Modifica PTCP_MB
Confronto tra PTCP vigente e proposta di modifica

Elab.: SITL_MB
Scala: 1:5.000 - 13 ottobre 2015

Confronto

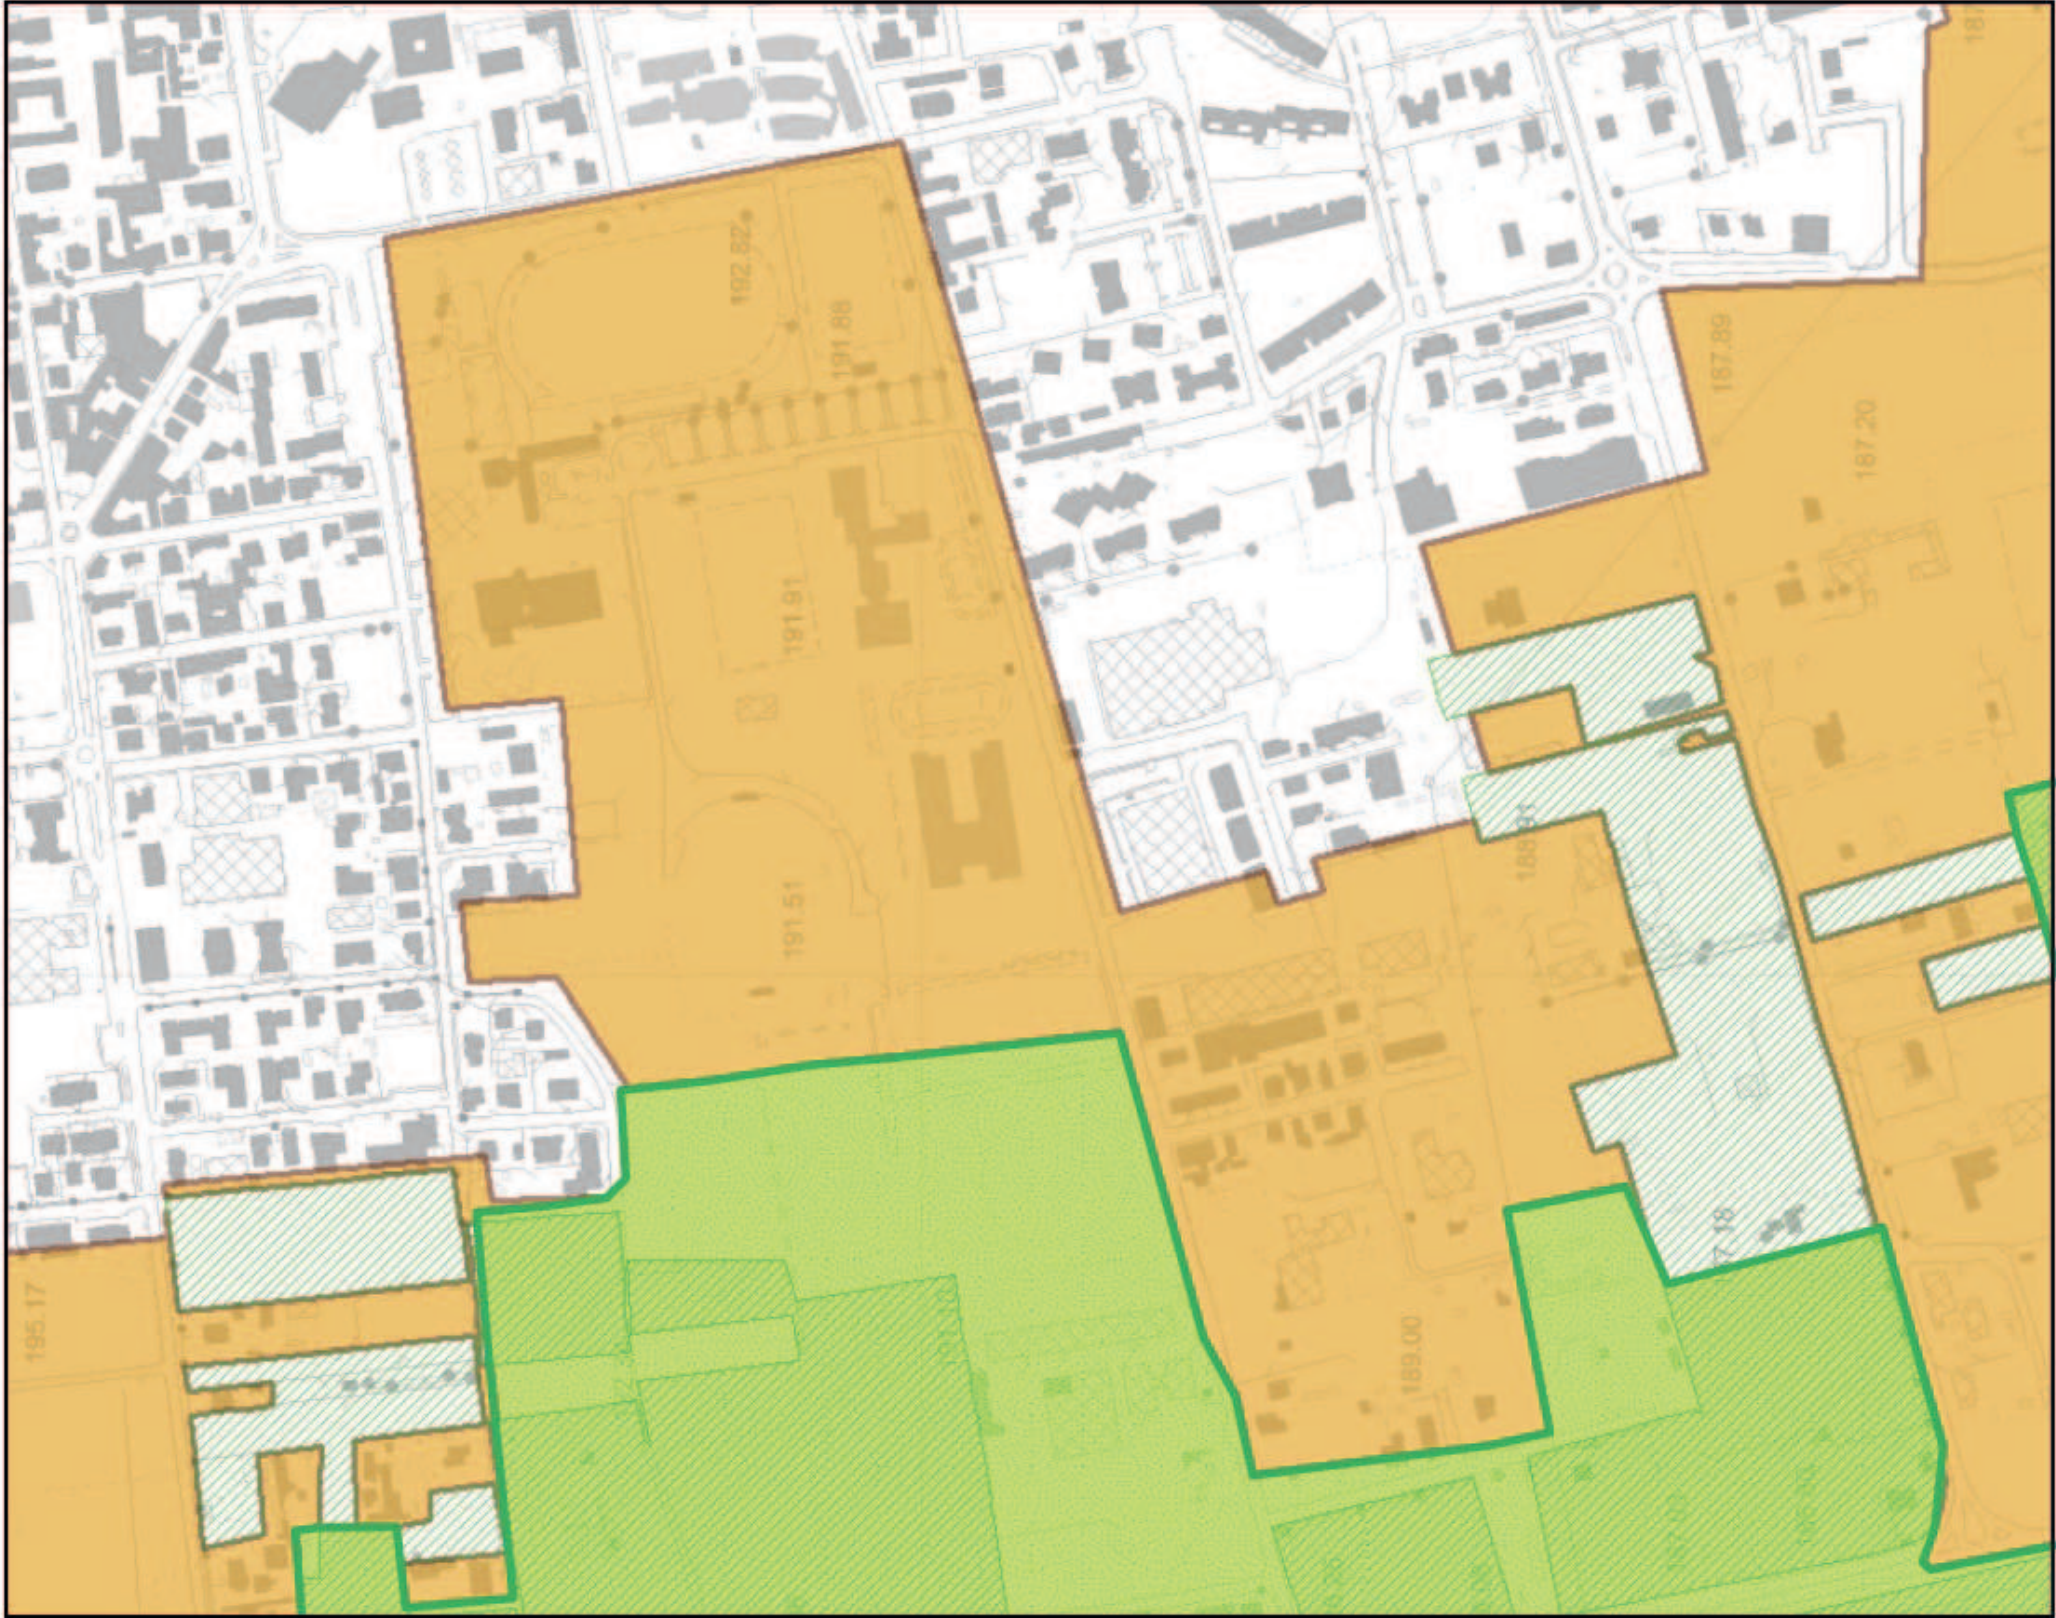
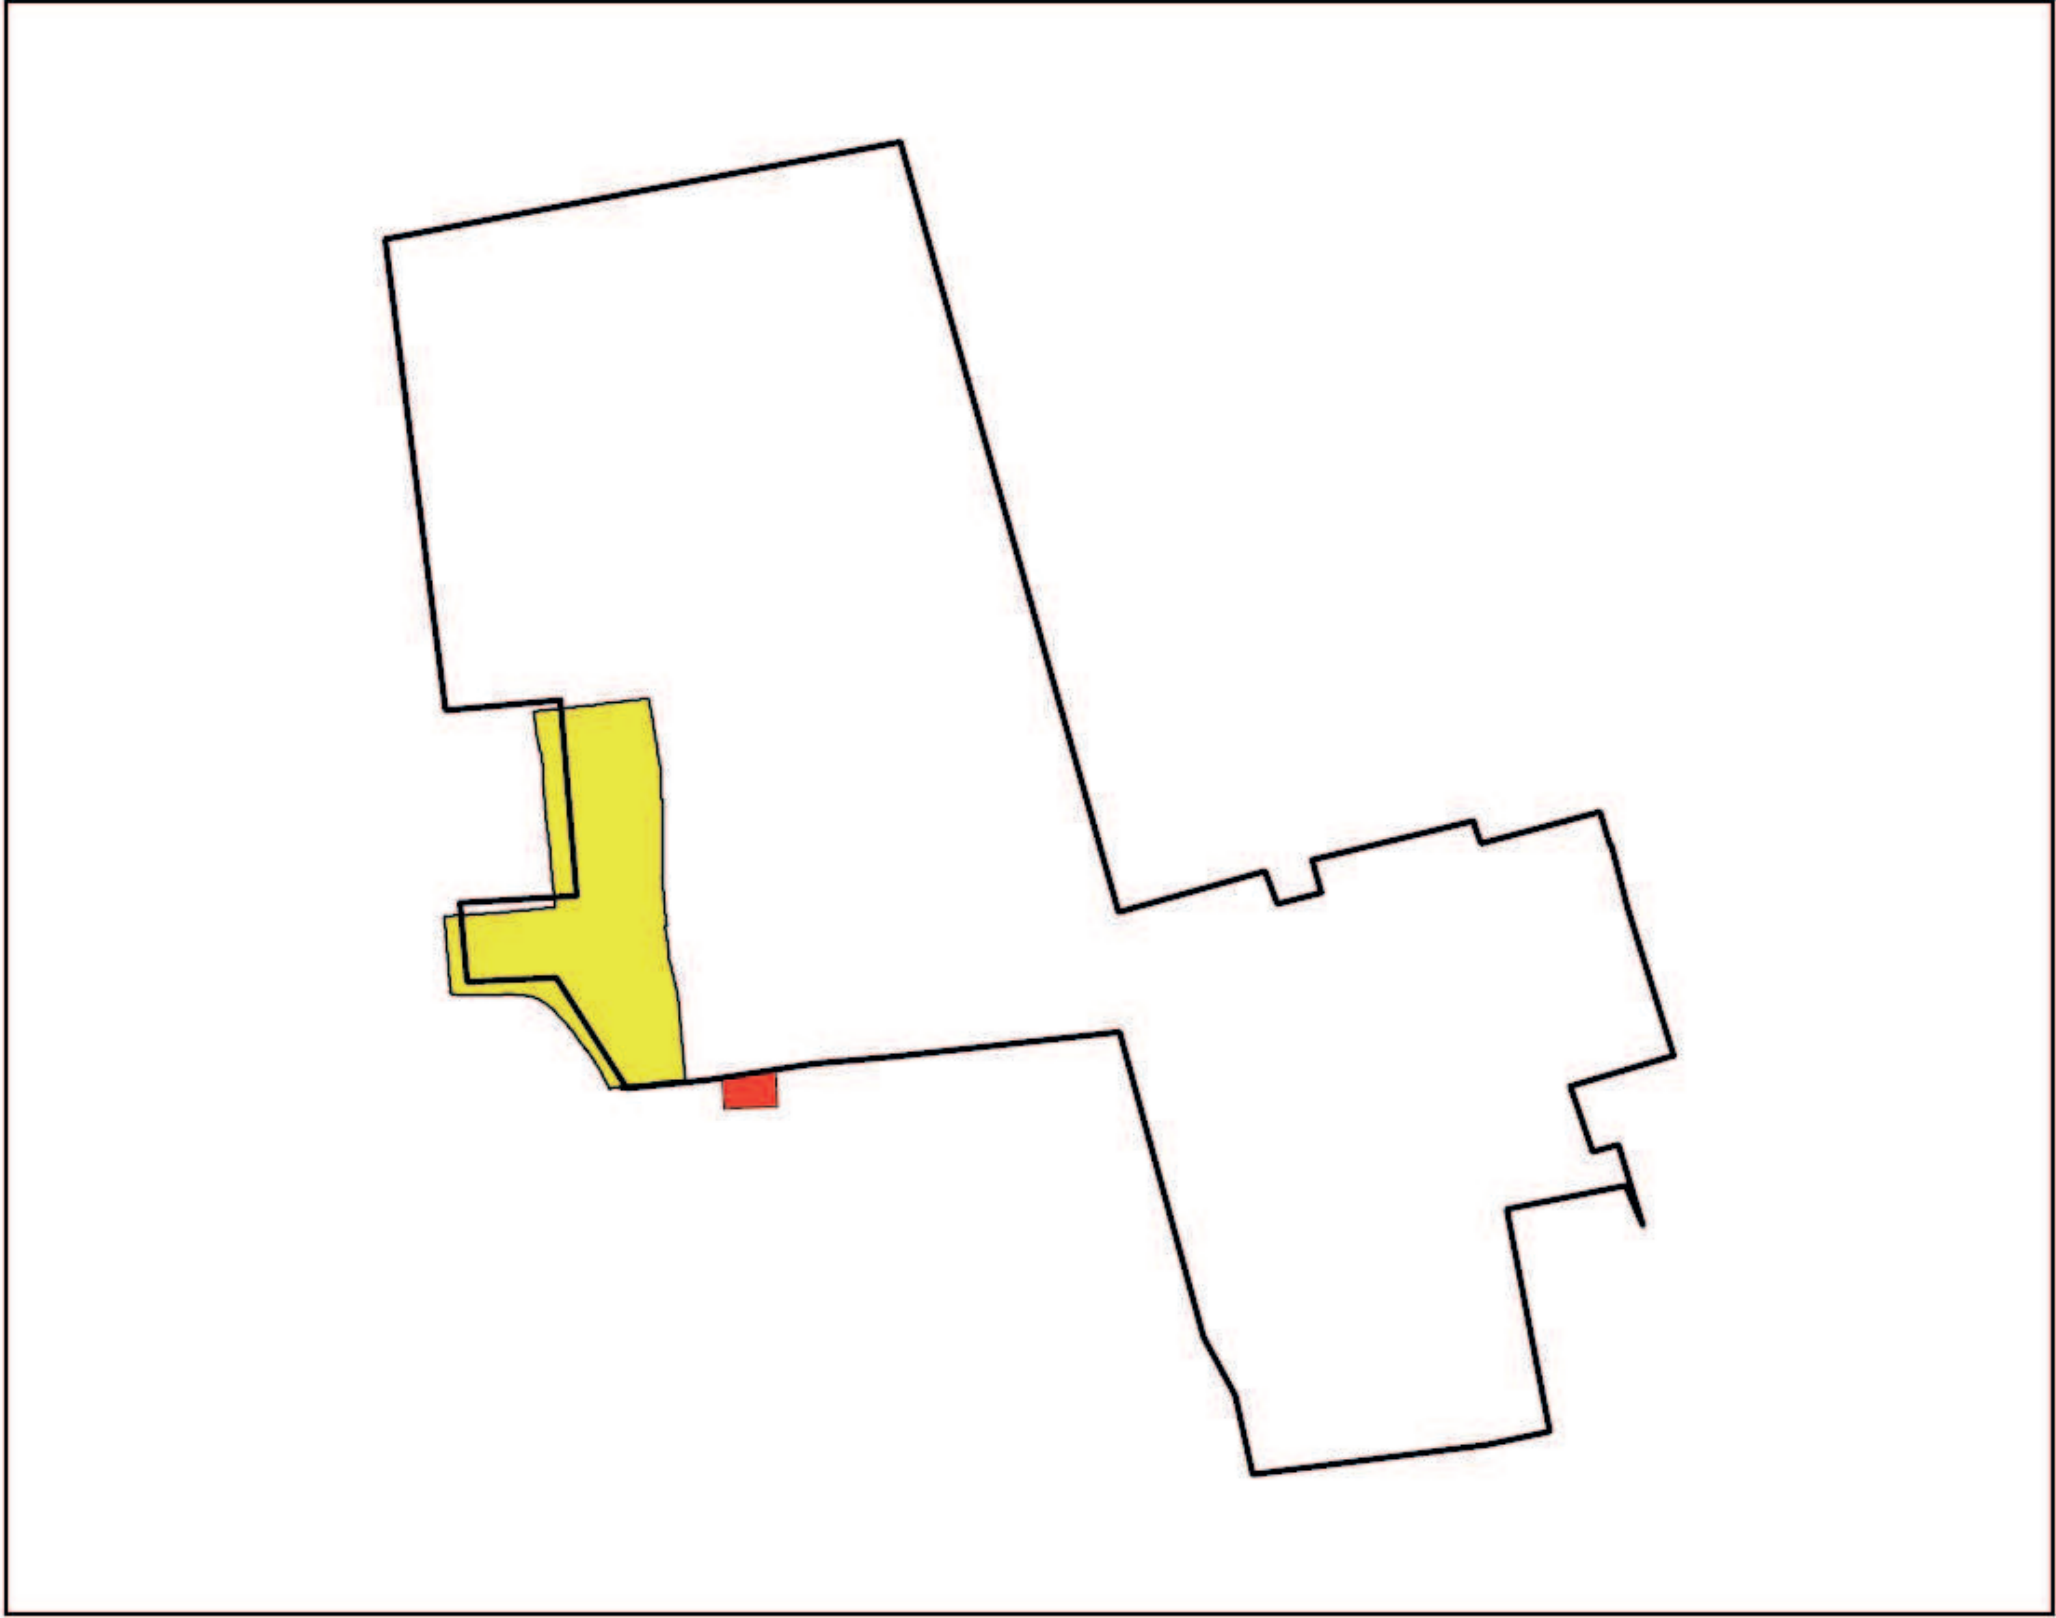
- Perimetro ambito di interesse provinciale interessato da modifica (AIPm)
- Aree aggiunte all'AIPm del PTCP vigente (e sottratte alla Rete verde) mq 702
- Aree aggiunte alla Rete verde del PTCP vigente (e sottratte in massima parte all'AIPm) mq 19.881
